**Modulo per la presentazione delle osservazioni per i piani/programmi/progetti sottoposti a procedimenti di valutazione ambientale di competenza statale**

ID: Codice procedura (ID\_VIP/ID\_MATTM): 12691

**“Progetto di un impianto eolico denominato “Pitigliano” ubicato nei comuni di Pitigliano (GR) e Sorano (GR) costituito da 20 (venti) aerogeneratori di potenza nominale 7,0 MW per un totale di 140,0 MW con relative opere connesse ed infrastrutture indispensabili”**

**Immagine 1. Vincoli ex art. 136 del CBC dal PIT della Regione Toscana e zona approssimativa dove è progettato l'impianto industriale.**

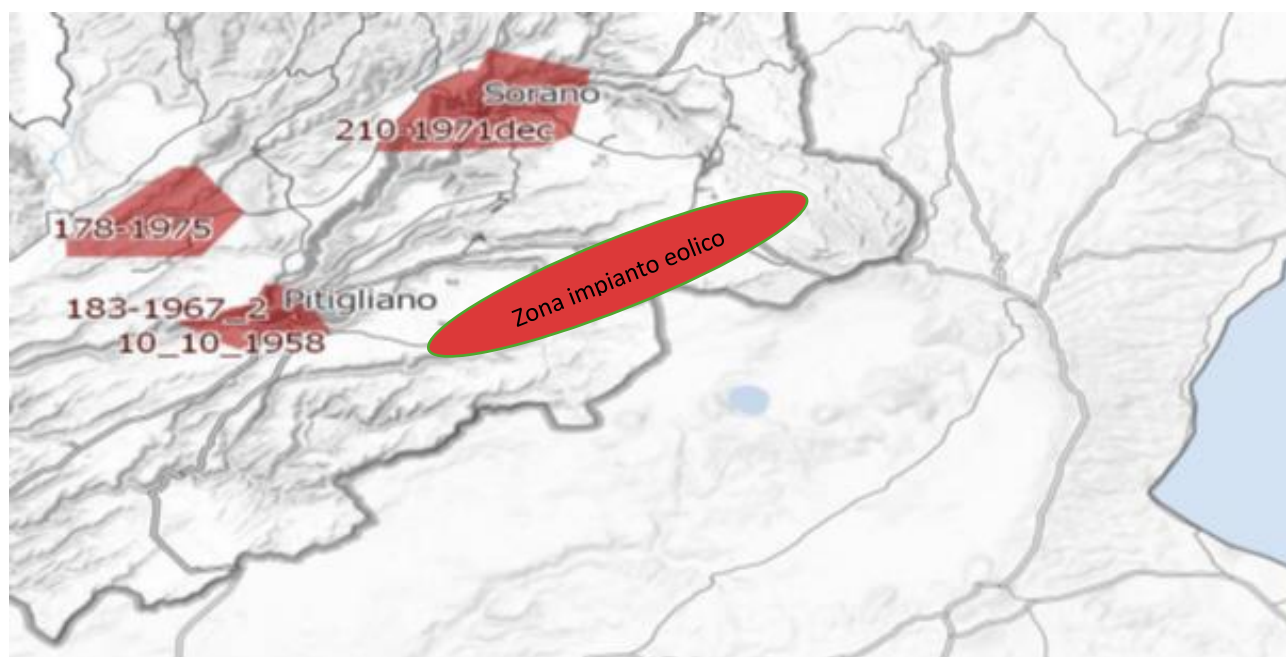
Al contrario si evidenzia che l'impianto eolico industriale citato non solo ricadrebbe con tutti e 20 gli aerogeneratori all'interno delle fasce di rispetto di 3 km di due vincoli paesaggistici di notevole interesse pubblico esistenti nella Regione Lazio e con una parte di essi nel vincolo paesaggistico del Centro abitato di Sorano ( GR) quindi in aree non idonee all'installazione di impianti di energia rinnovabile. Addirittura, alcuni aerogeneratori sarebbero ubicati a poche centinaia di metri dai perimetri dei due vincoli paesaggistici laziali ex art 136 del CBC.

*Inoltre, come sostiene la Proponente parte dell'impianto si verrebbe a trovare a 3,5 km dal centro abitato di Sorano. Infatti, tre degli aerogeneratori WTG 08, 09, 10 sono addirittura all'interno delle fasce di rispetto dei 3 km del suo vincolo paesaggistico di notevole interesse pubblico ex art 136 del CBC. Si evidenzia che così si crea*

un'ulteriore incompatibilità con la tutela del Paesaggio.

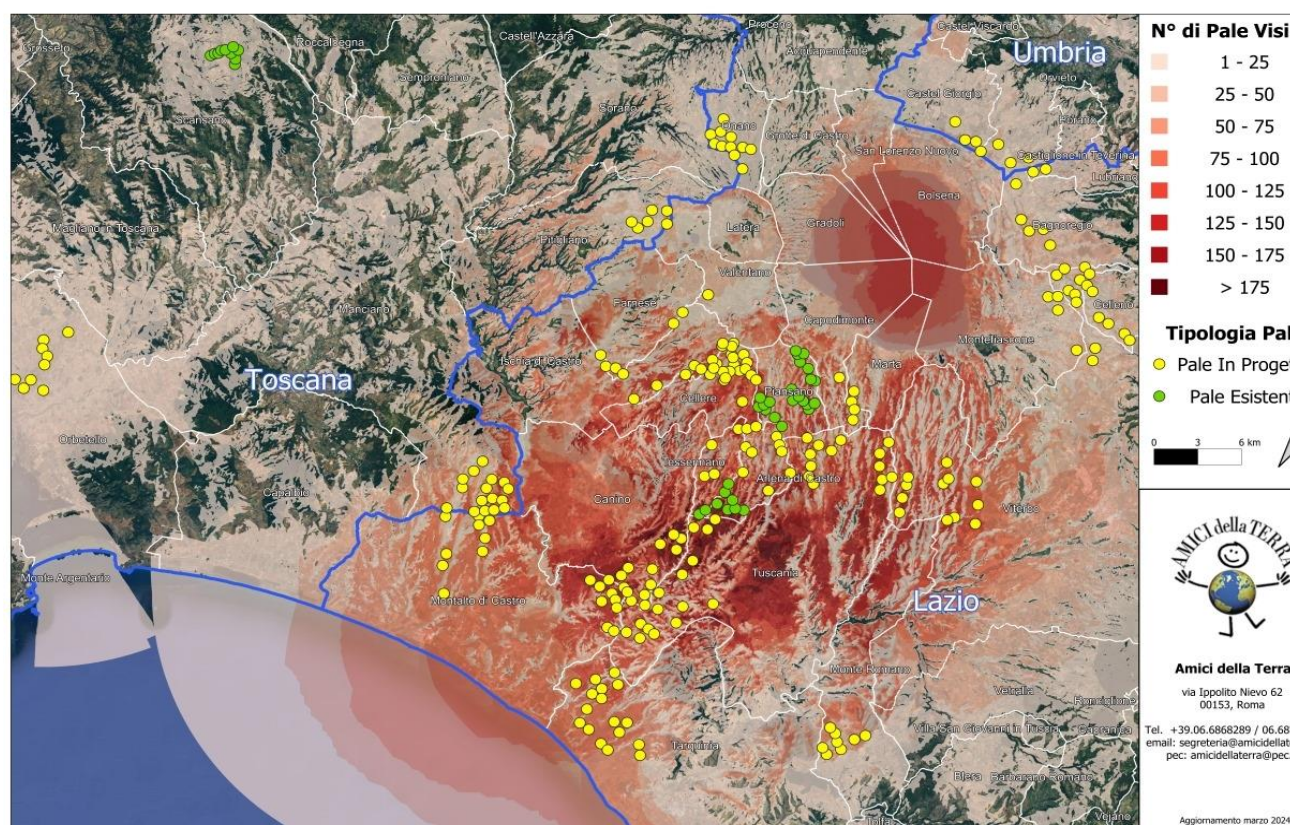
Beni Culturali “*Ambito paesaggistico, geologico e geomorfologico dell’orlo della caldera di Latera ...*” Non vengono nemmeno citati gli impianti eolici in progetto al MASE, il “Rempillo” (6 aerogeneratori) e un altro in verifica amministrativa di 14 aerogeneratori e 72, 6 MW. Ad oggi nei territori di Pitigliano, Sorano e in quello limitrofo potenzialmente potrebbero essere insediati 40 aerogeneratori alti 200 metri e larghi 170. Ma la proponente non cita neanche altri impianti che creerebbero il cumulo e quindi maggiore impatto. Infatti, sul territorio della “Città del Tufo” (Sorano e Pitigliano) impatterebbero anche l’impianto eolico “Montarzo” di Onano con 13 aerogeneratori con le dimensioni ricordate, l’altro eolico industriale nel territorio di Valentano con sette aerogeneratori (stesse dimensioni), gli impianti di Farnese con un minieolico di 3 Torri alte 60 metri già installate in località Poggio del Crognolo e l’impianto eolico industriale “Vallerosa” (7 aerogeneratori alti 200 metri e larghi 158 metri) in procedura VIA presso la Regione Lazio. Inoltre, altri impianti del minieolico già presenti a Valentano, Cellere e Piansano e due progetti eolici industriali con le stesse dimensioni (200 m x 170 m) nel Comune di Ischia di Castro. La valutazione del cumulo non prende neanche in considerazione gli impianti industriali di fotovoltaico e agrivoltaico in progetto a Farnese, Valentano, Ischia di Castro, Cellere. L’impianto geotermico in procedura Via al MASE, progettato nella Caldera di Latera. Quindi è stata effettuata una valutazione del potenziale impatto cumulativo non veritiera a dispetto di quanto affermato dalla proponente che sostiene di aver preso in considerazione uno spazio di 10 km intorno al suo impianto per gli impatti che si creerebbero.

Alla luce di quanto descritto, possiamo concludere che la previsione *"Se a scala europea o nazionale la produzione di energia da fonti rinnovabili è spesso considerata*

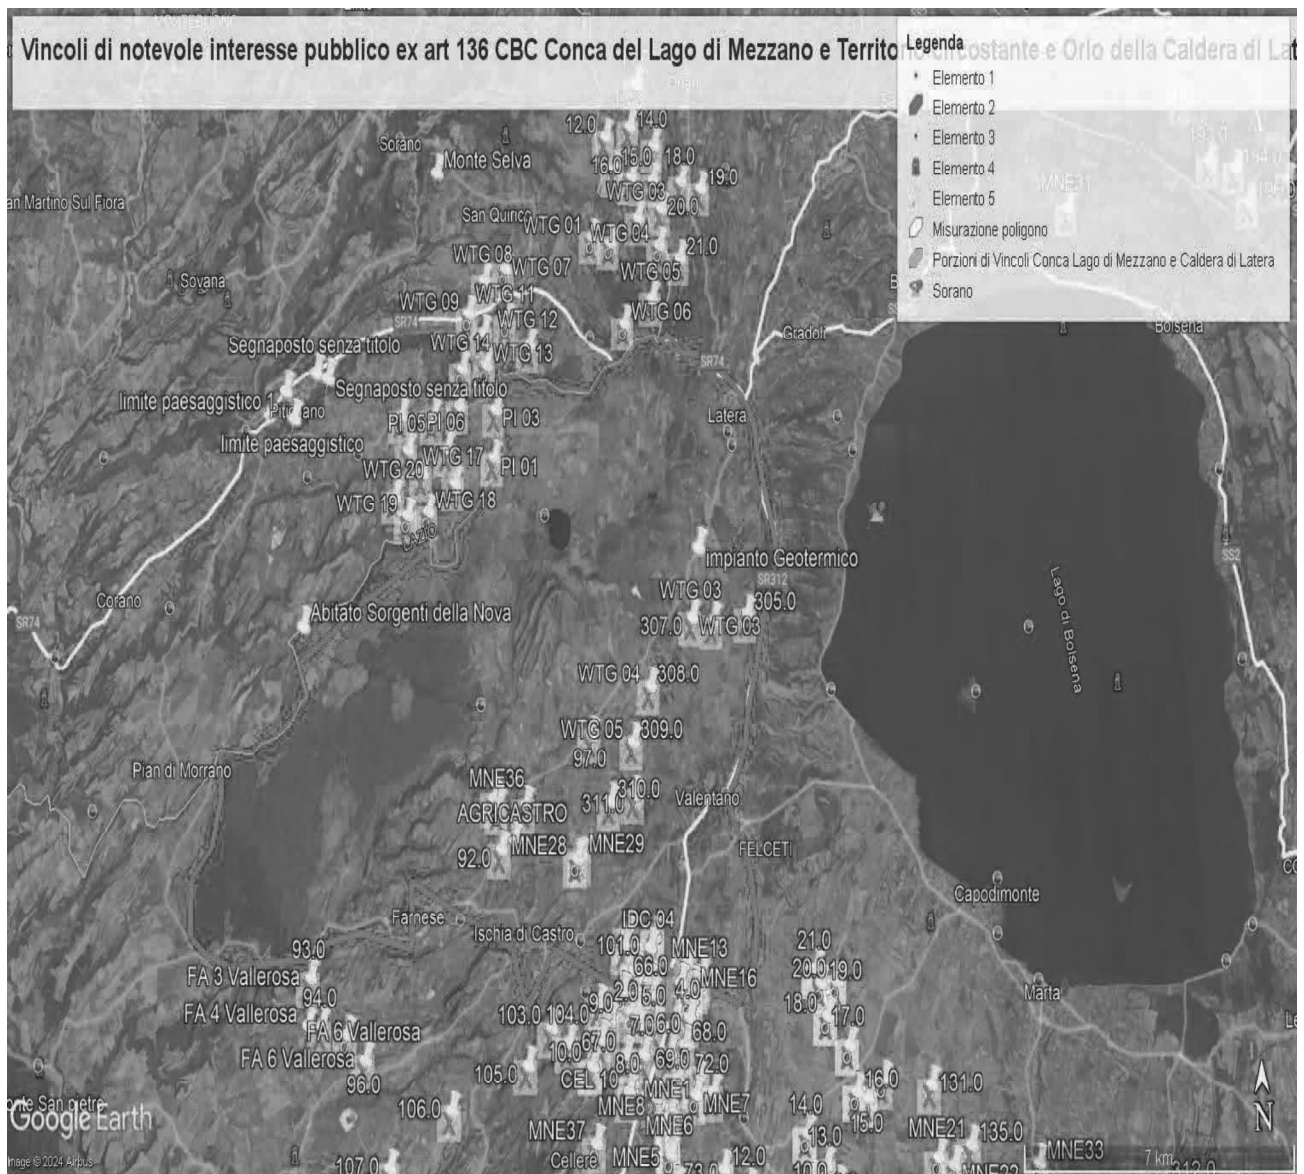
ma nelle sue immediate vicinanze ( a soli 100 metri i primi due aerogeneratori) oltre ad impattare sul territorio e sulle economie di cinque Comuni del Lazio (Farnese, Onano, Latera, Valentano, Grotte di Castro e Gradoli ) si trova nelle fasce di rispetto dei Beni di notevole interesse pubblico come si è evidenziate nelle Osservazioni precedenti e crea degli impatti negativi anche sui beni naturalistici come verrà dettagliato nell'Osservazione relativa alla Vinca. Inoltre, andrebbe a sommarsi al già enorme cumulo di impianti eolici e fotovoltaici e geotermici che creano una elevata criticità ambientale nella provincia di Viterbo e interferiscono anche con il territorio toscano come si può vedere dalle varie immagini dell'Allegato n. 1.
